EIE – PROJET D'IMPLANTATION D'UNE USINE DE SILICIUM MÉTAL À PORT-CARTIER, QUÉBEC

**Réponses aux questions et commentaires pour le projet de
construction d'une usine de silicium sur le territoire de Port-
Cartier – Le 16 avril 2015
Première série - Addenda n°1**

Dossier 3211-14-035

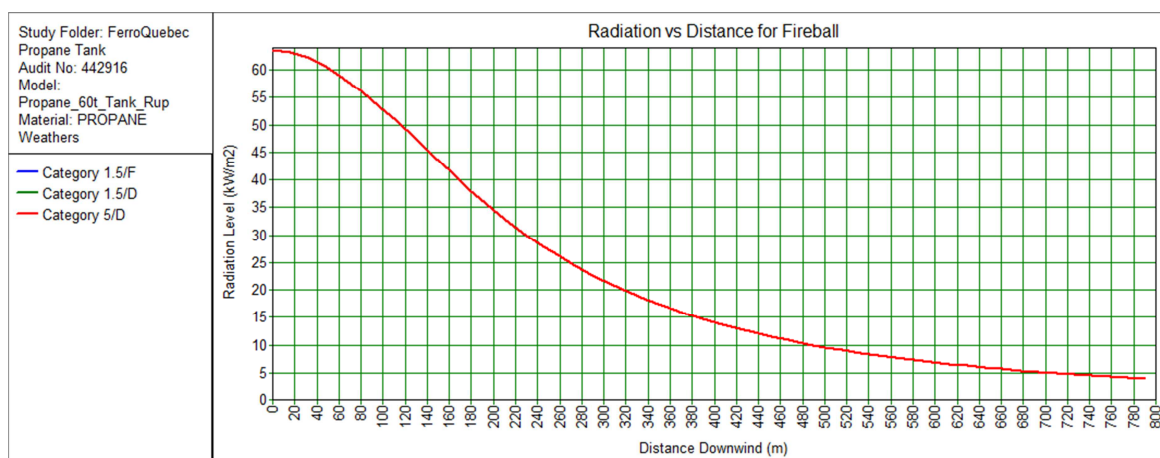
La capacité considérée pour le réservoir de propane est de 60 tonnes. Les figures 8-14 et 8-15 de l'étude d'impact doivent être remplacées par celles-ci dessous qui ont été générées par Phast 6.7 de DNV pour un feu en nappe et une explosion (figures 3 et 4). Note : La valeur dans le tableau 8-8 doit être de 60 tonnes au lieu de 50 tonnes.

La figure révisée du résultat de la modélisation avec Phast d'un incendie du réservoir de propane de 60 tonnes présente le flux de radiation thermique par rapport à la distance (figure 3). La distance dangereuse pour des blessures est de 720 m pour une exposition à une radiation thermique de 4 700 W/m² et la distance dangereuse pour causer un accident mortel est de 180 m pour une exposition à une radiation thermique de 37,5 kW/m².
